ÚZEMNÍ PLÁN MĚSTA BRNA

Textová část Odůvodnění

Kapitola 18 Rozhodnutí o námitkách (včetně odůvodnění)

Svazek Nb28 *(s osobními údaji)*

Námítka číslo 1 (zákres)

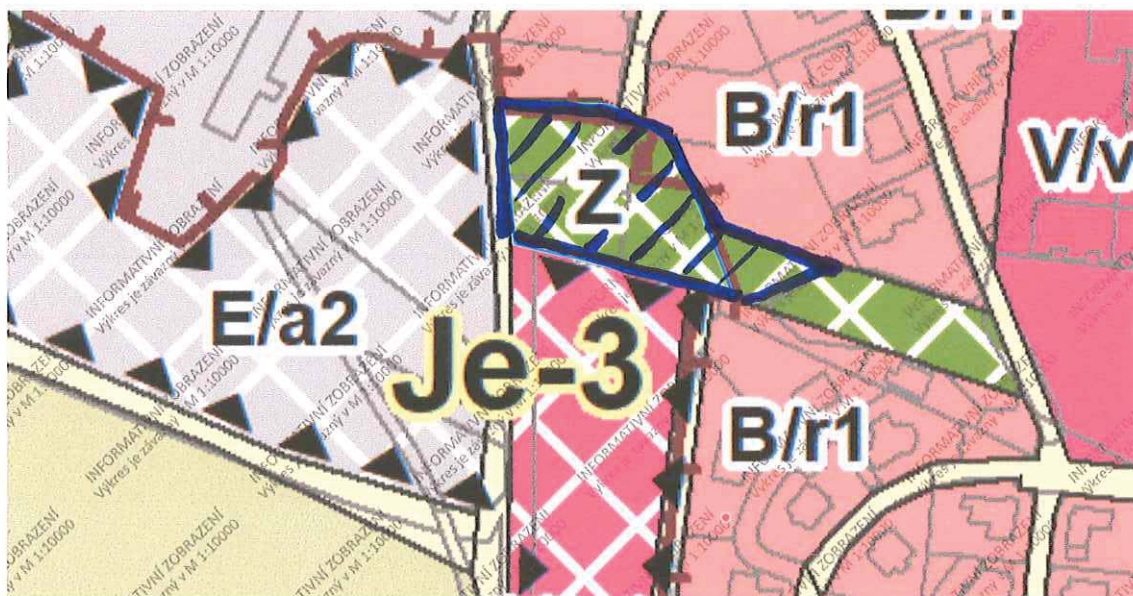
Jako vlastníci pozemků zásadně nesouhlasíme s rozšířením městské zeleně (Z) v návrhovém území Je-3 (Brno Jehnice) oproti platnému územnímu plánu (zde plochy rekreační zeleně ZR) do ploch pro bydlení, na které bylo již vydáno územní rozhodnutí pro výstavbu inženýrských sítí a rodinných domů. Požadujeme tyto plochy-tj. pro bydlení a zeleně ponechat dle platného územního plánu.

Námítka číslo 1 (zákres)

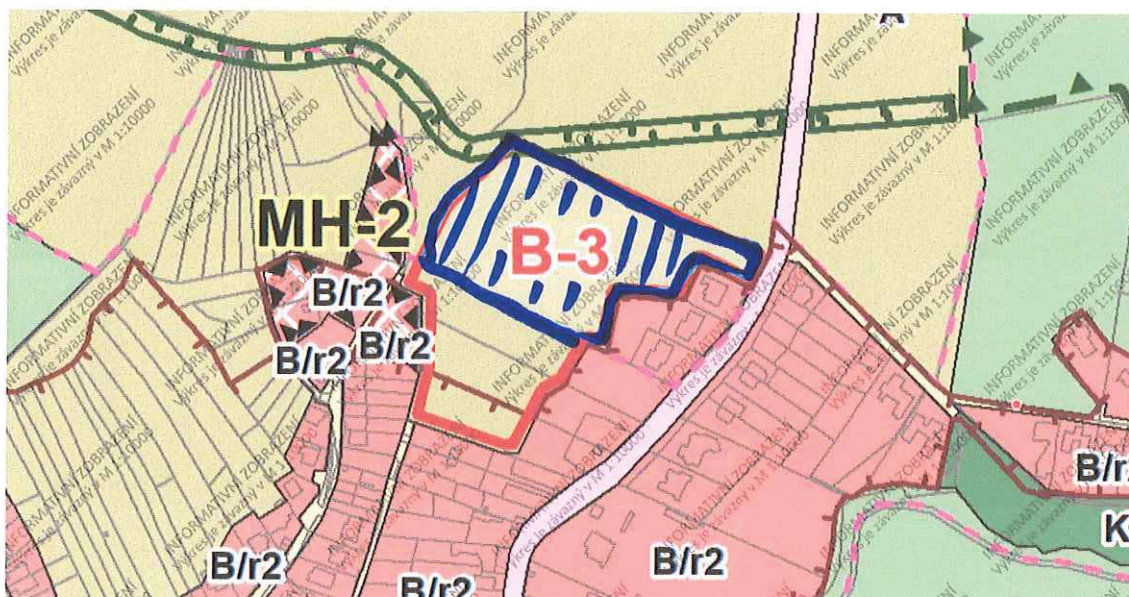
Jako vlastníci pozemků žádáme o laskavé zařazení části územní rezervy B-3 v k.ú. Jehnice do ploch bydlení-rezidenční nřzkopodlažní.

Námítka číslo 1 (zákes)

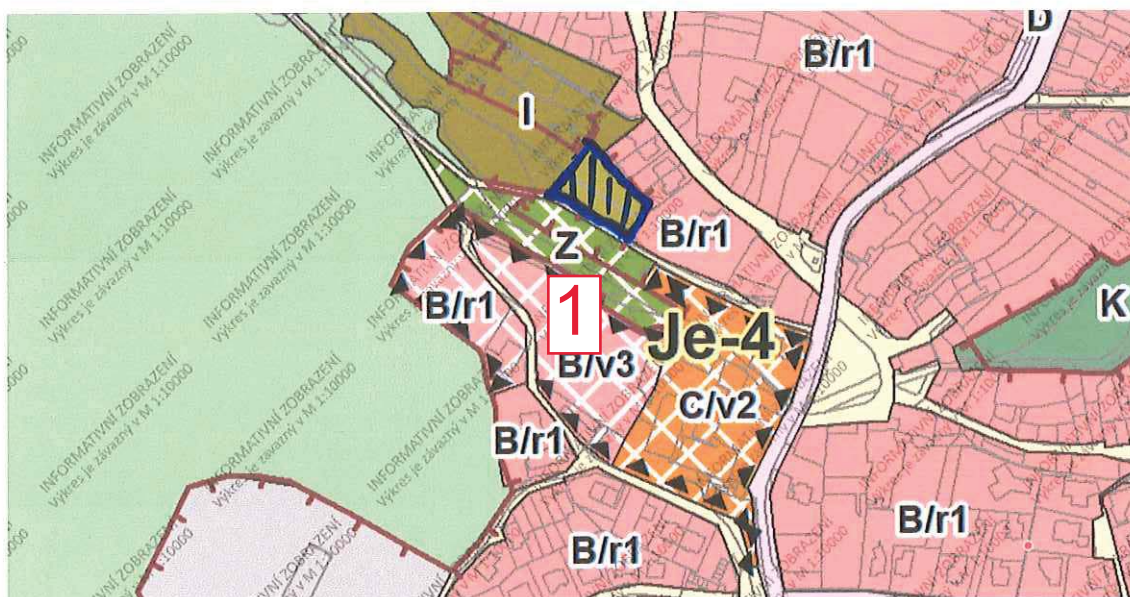
1 Jako vlastníci pozemků žádáme o laskavé přeřazení označené plochy z ploch zahrádek do plochy bydlení. 1

Námítka číslo 1 (zákres)

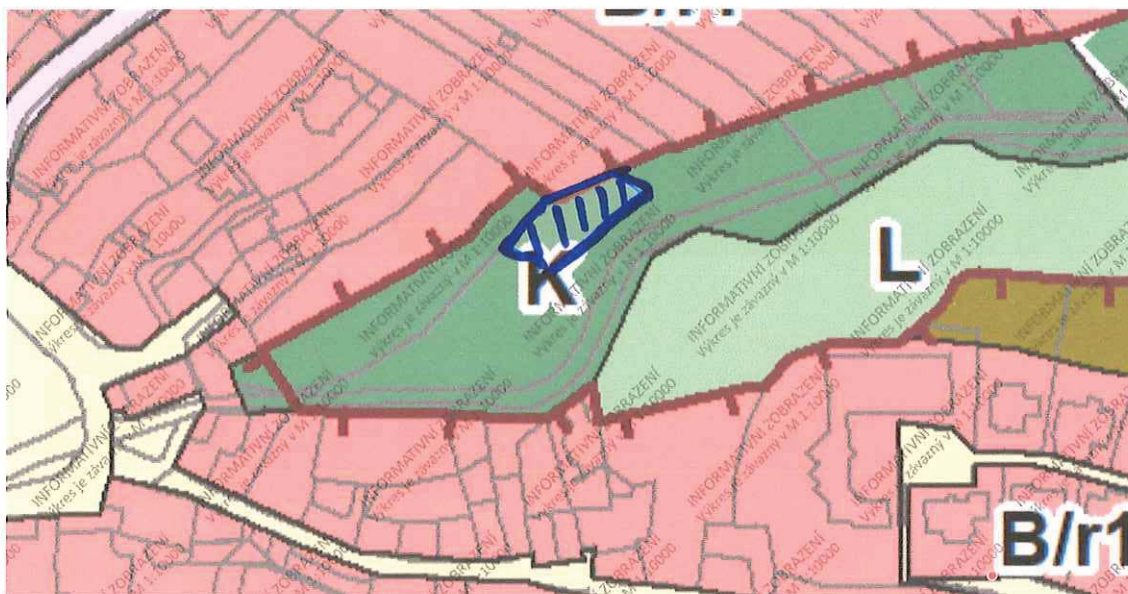
Jako vlastník pozemku požaduji ponechat zakreslenou plochu v ploše technického vybavení (vodovod) dle platného územního plánu a nikoliv navrhované krajinné zeleně.

Vymezením samostatné plochy technické infrastruktury na části předmětného pozemku by v daném území vznikla plocha o velikosti necelých 1000 m². Z důvodů zvoleného měřítká výkresů a podrobnosti Územního plánu byla ovšem stanovena minimální velikost plochy s rozdílným způsobem využití (RZV) na 0,5 ha (5 000 m²) a ve výjimečných případech, které jsou definovány v textové části odůvodnění Návrhu ÚPmB, na 0,2 ha (2 000 m²) v souladu s ustanovením § 3 odst. 1 vyhlášky č. 501/2006 Sb. Takto zvolená velikost ploch RZV vychází z principu koncepce a měřítká výkresů, kde kresba nemůže zachycovat nepřiměřený detail. Pokud existují pozemky stejného účelu využití, ale tvoří plochu podměrečnou, tj. menší než 0,5 ha, jsou zpravidla agregovány do jiných ploch RZV s jiným využitím. Z uvedeného je zřejmé, že požadovanou plochu technické infrastruktury nelze zejména z důvodu její "podměrečnosti" a také z důvodu zajištění kontinuity pořizované územně-plánovací dokumentace - nového ÚPmB (ve všech variantách Konceptu ÚPmB byla vymezena plocha krajinné zeleně) v předmětném území samostatně vymežit.

Námítka číslo 1 (zákres)

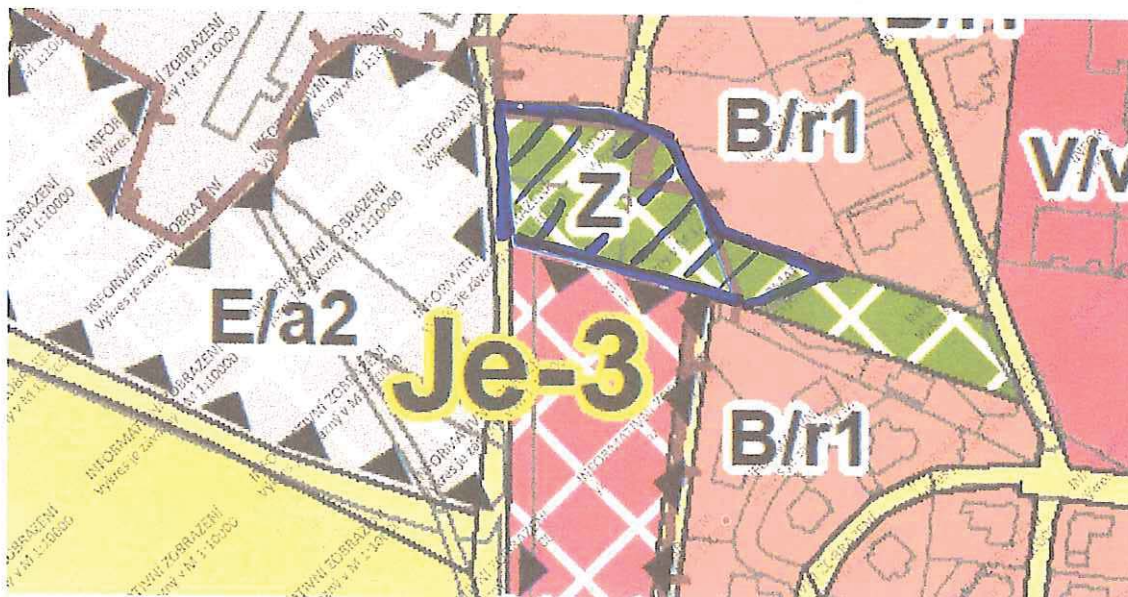
Jako vlastníci pozemků zásadně nesouhlasíme s rozšířením městské zeleně (Z) v návrhovém území Je-3 (Brno Jehnice) oproti platnému územnímu plánu (zde plochy rekreační zeleně ZR) do ploch pro bydlení, na které bylo již vydáno územní rozhodnutí pro výstavbu inženýrských sítí a rodinných domů. Požadujeme tyto plochy-tj. pro bydlení a zeleně ponechat dle platného územního plánu.

Námítka číslo 1 (zákres)

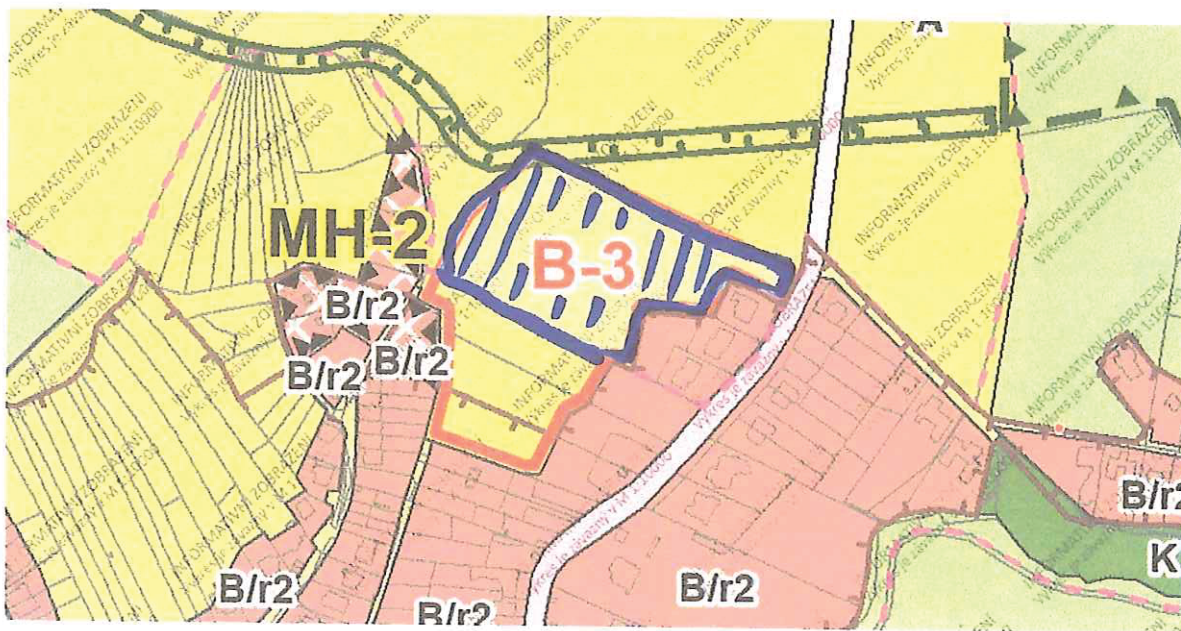
Jako vlastníci pozemků žádáme o laskavé zařazení části územní rezervy B-3 v k.ú. Jehnice do ploch bydlení-rezidenční nízkopodlažní.

Námítka číslo 1 (zákres)

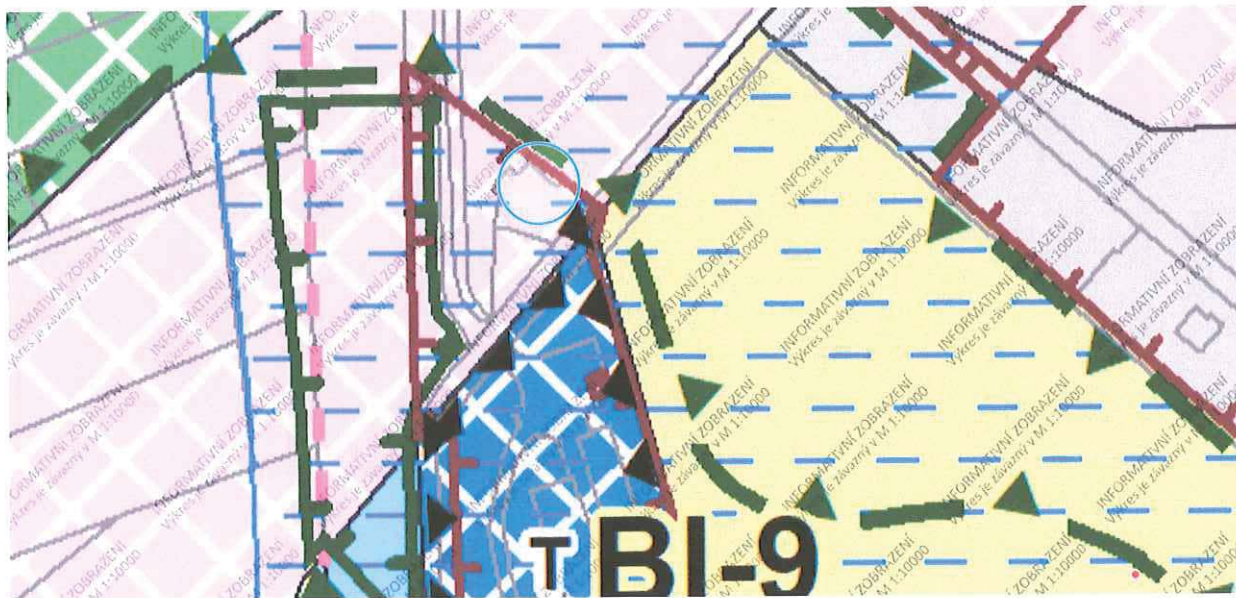
Přesunem komunikace na levý břeh Svitavy dojde k záboru velmi kvalitní zemědělské půdy, kde je provozovaná zelinářská výroba rodinnou firmou. Z mého pohledu nevidím důvod proč by trasa neměla zůstat v původní trase dle platného ÚP kde jsou již mnoho let vyčleněny pozemky bez zástavby.

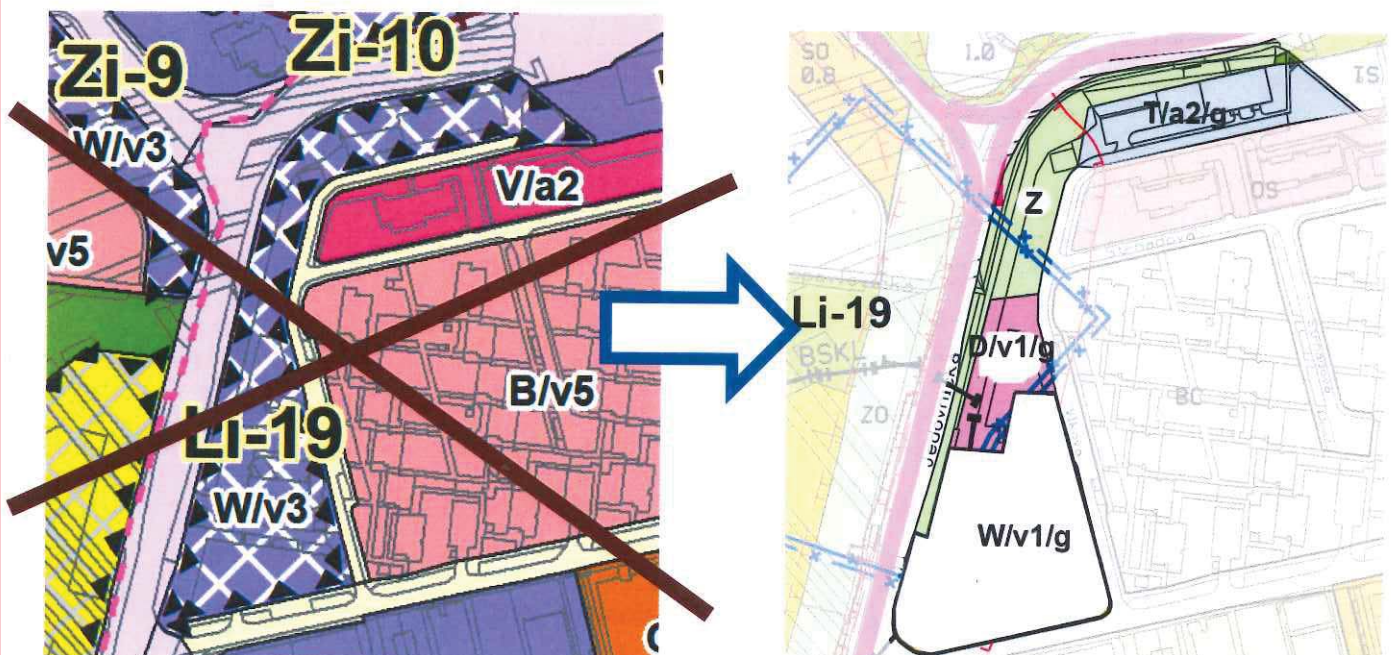
1/ Lokalita Li-9 (Novolišeňská – Sedláčkova) je navržena jako plocha komerční vybavenosti, a to včetně míst, která v současné době de facto slouží jako plochy zeleně. Navrhuji zmíněná místa stabilizovat jako plochu městské zeleně a přičlenit ji ke stávající sousední ploše zeleně, kdy by plocha stávajícího parkoviště nebyla dotčena a dále sloužila jako doposud:

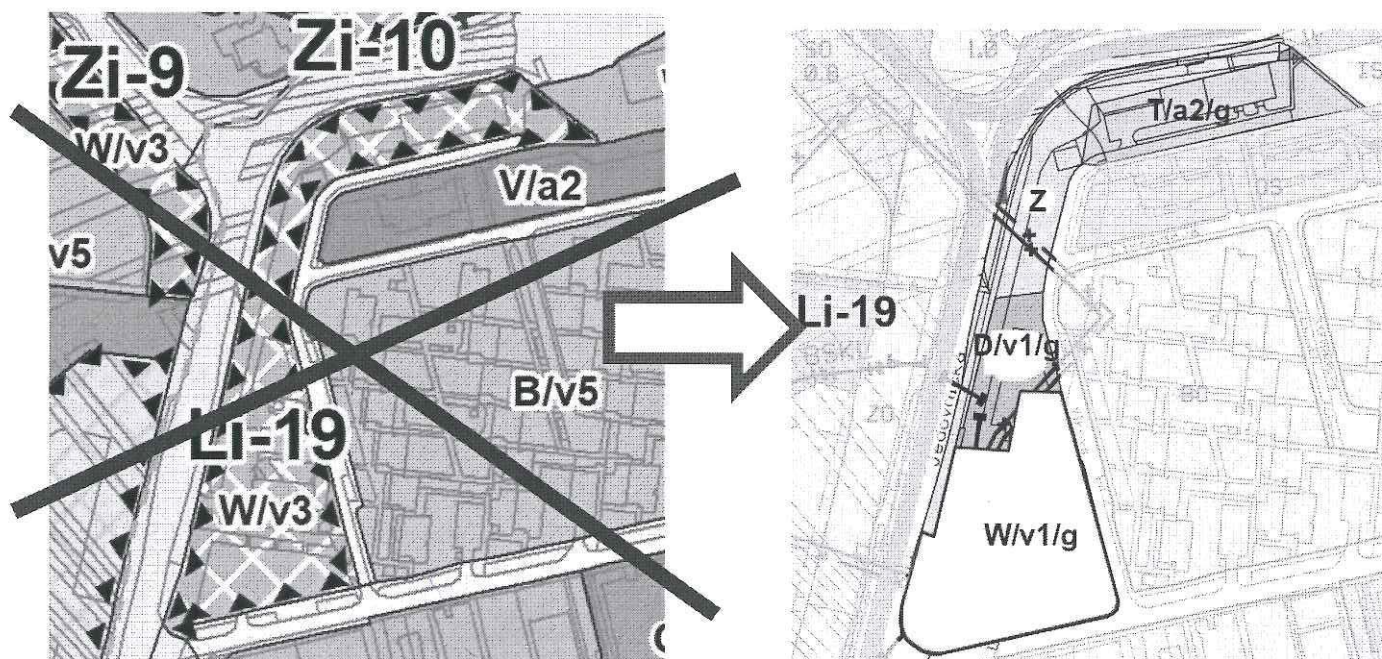
1/ Lokalita Li-9 (Novolíšeňská – Sedláčkova) je navržena jako plocha komerční vybavenosti, a to včetně míst, které v současné době de facto slouží jako plochy zeleně. Požadujeme tuto lokalitu stabilizovat jako plochu městské zeleně a přičlenit ji ke stávající sousední ploše zeleně, kdy by plocha stávajícího parkoviště nebyla dotčena a dále sloužila jako doposud:

VÝKRES č.1

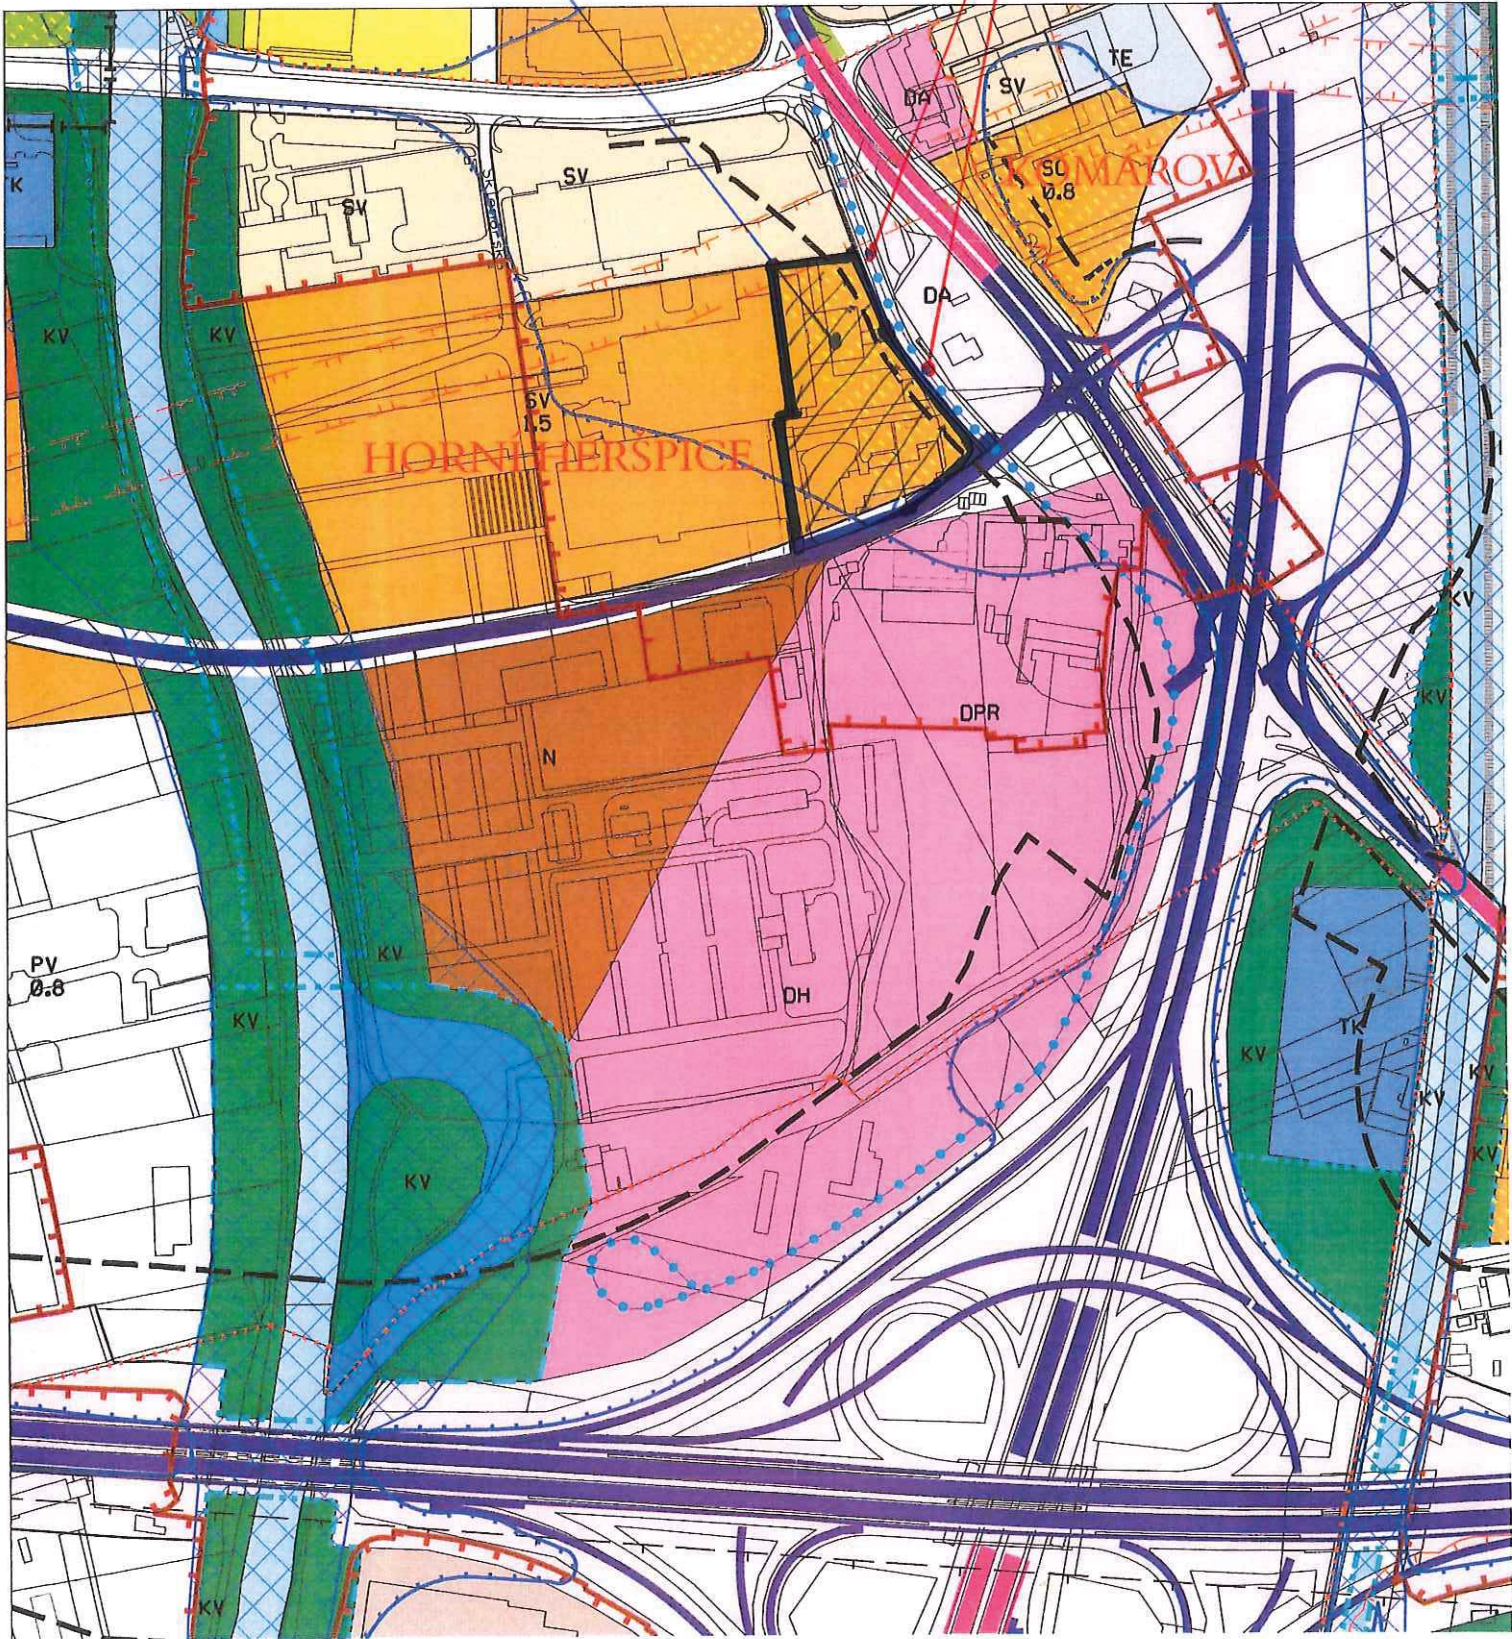
Podle stávajícího územního plánu pořizovatel v rámci dopravního řešení území naplánoval trasu tramvajového koridoru po stávající neužívané místní komunikaci (pozemek parc. č. 879) na pozemcích města Brna (viz příložený výkres č.1 - tramvajová cesta vyznačena modrými tečkami). Nový ÚPmB nerespektuje majetkové poměry a zcela bez ohledu na logiku řešení posunuje trasu tramvajové dopravy mimo pozemky pořizovatele na pozemky podatelů.

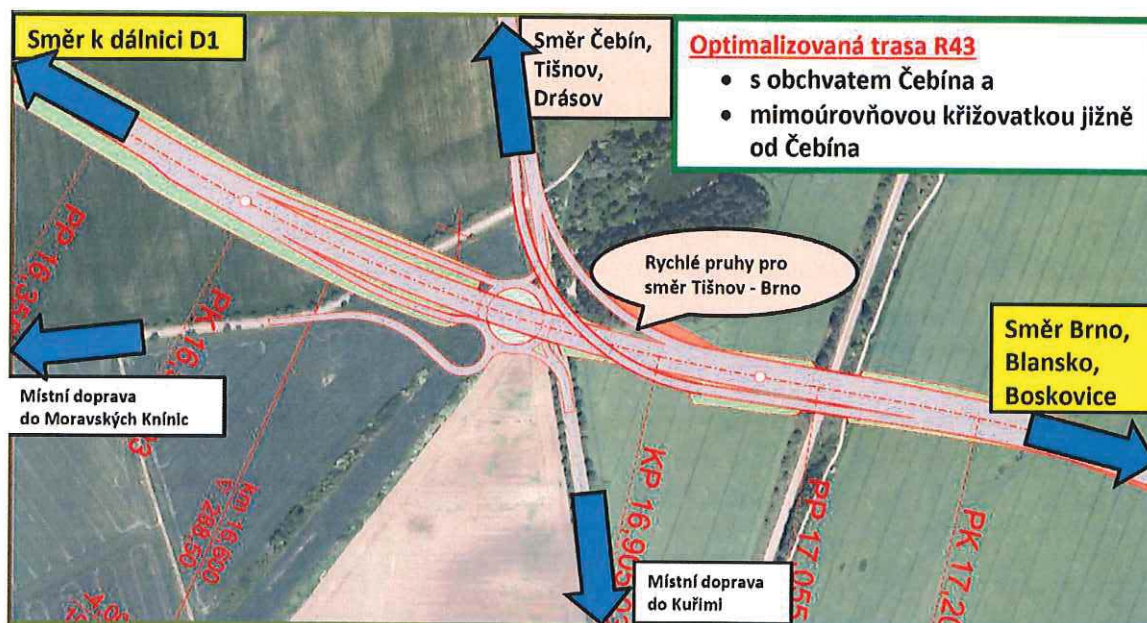
V daném případě vzhledem k existujícím místním podmínkám Výkres REV 2016 navrhuje zkapacitnění úseku mezi oběma MÚK (z 2+2 na 3+3 jízdní pruhy), což se jeví **vzhledem k místním podmínkám jako dopravně vhodný návrh**.

Tento návrh totiž respektuje místní podmínky mj. i v tom, že v území existuje velmi významný dopravní proud pro relaci Tišnovsko – Brno. Tento dopravní proud, jako složka celkového dopravního toku na D43, bude zřejmě v mezikřižovatkovém úseku svou intenzitou souměřitelný s intenzitou dopravního toku pro „dálkový“ tranzit vzhledem ke Kuřimí v linii navrhované D43, t.j. od dálnice D1 k Černé Hoře. Není vyloučeno, že parciální dopravní tok Tišnovsko – Brno bude dokonce na úseku D43 mezi oběma MÚK složkou dominující.

Výhodou návrhu dle Výkresu REV 2016 z hlediska dopravní bezpečnosti je, že tento intenzitou významný dopravní proud Tišnovsko – Brno má **k dispozici prakticky dedikovaný jízdní pruh mezi oběma MÚK a vozidla této dopravní relace se tak nemusí ani řadit do dvou „vnitřních“ („rychlých“) průběžných pruhů D43 zde zkapacitněné na 3+3 jízdní pruhy**.
